# 大型、中型トラックの電気装置のリコールについて

## リコール届出番号2444

平成21年12月15日、日産ディーゼル工業株式会社は下記のリコールを国土交通大臣に届け出しました。

# 改善箇所説明図

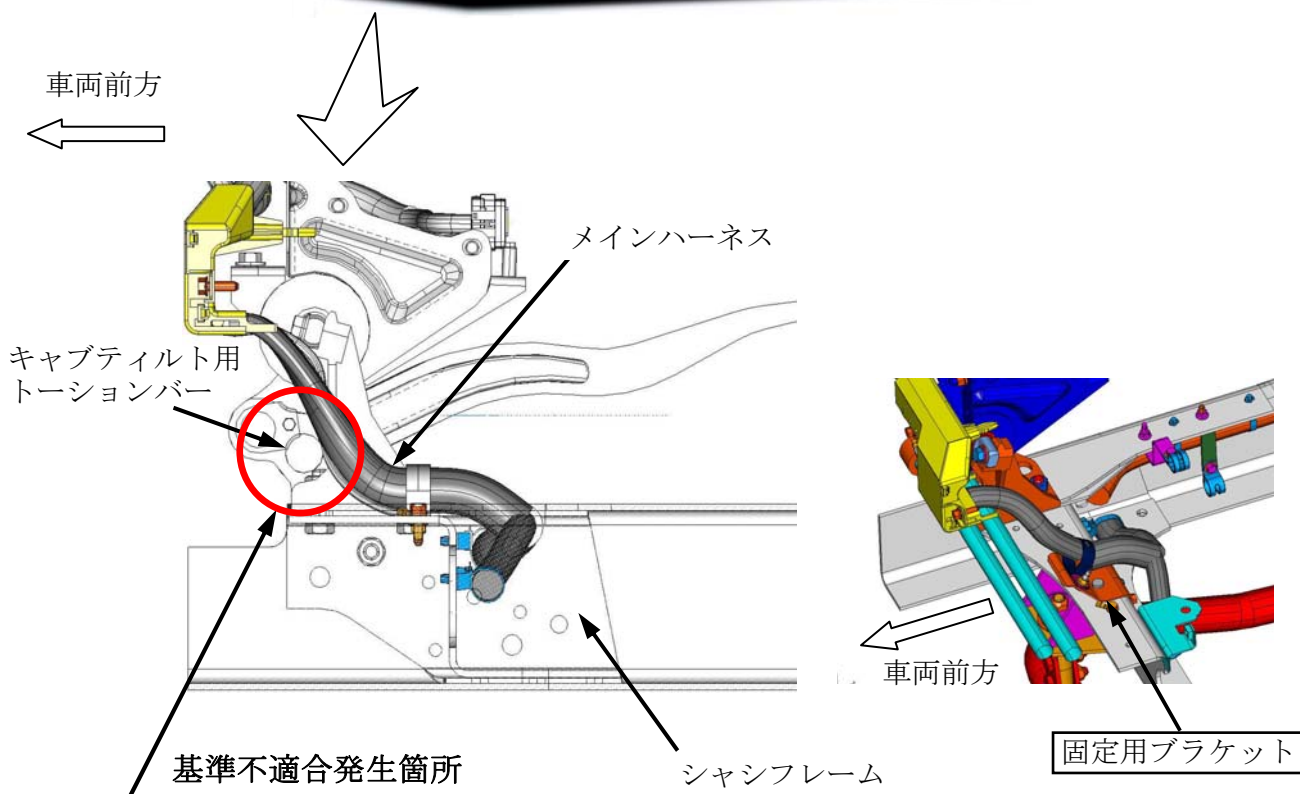
キャブと車枠間のメインハーネスの取り回しが不適切なため、当該ハーネスとキャブテイルト用トーションバーが接触しているものがある。そのため、そのままの状態で使用を続けると、走行時の振動により当該ハーネスが損傷して、最悪の場合、断線又は短絡し、灯火器の不灯、窓拭き器の不作動及びエンジンの再始動ができなくなるおそれがある。

全車両、メインハーネスに固定用ブラケットを追加する。なお、当該ハーネスに損傷がある場合は、補修する。

注:  内は追加部品を示す。

識別: 固定用ブラケットの取付ボルト頭部に、白色ペイントを塗布する。
